OPAC DE L'OISE
COMMUNE DE MILLY-SUR-THERAIN
CONSTRUCTION DE 24 LOGEMENTS COLLECTIFS & 10 LOGEMENTS INDIVIDUELS LOCATIFS ET
UN BATIMENT EN CO-LOCATION POUR ALZIEIMERS LEGERS
RUE DU CLOS ALLETETE

COMPTE RENDU

REUNION DE CHANTIER N°45 DU VENDREDI 01 DECEMBRE 2017

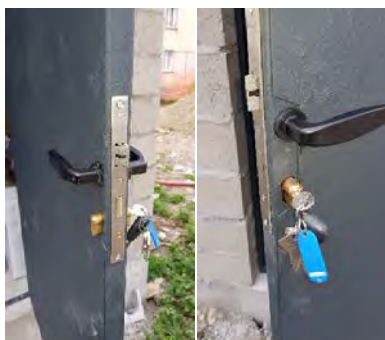
- Faire le point sur la modification de la chambre du logement n°25 **BAT F FAIT LA FACADE PASSE DEVANT**

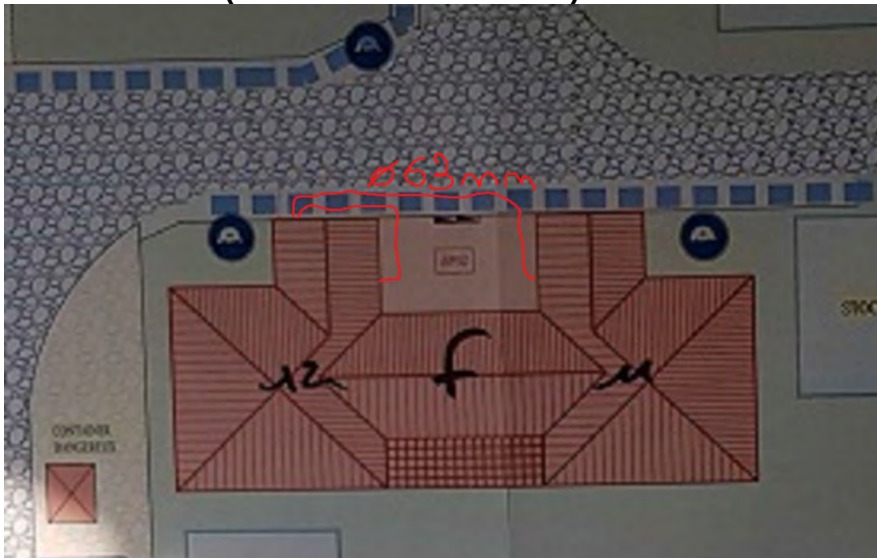
- Répondre à l'avis initial du BC du RICT qui demande de se conformer aux prescriptions du rapports FONDASOLG2 PRO §4.2 « Modalités de pose des réseaux enterrés pour maîtriser les risques de tassements différentiels
- Passage de fourreaux Ø 63mm depuis les coffrets électriques du bâtiment F jusqu'au coffret REMBT. (Voir schéma ci-dessous)
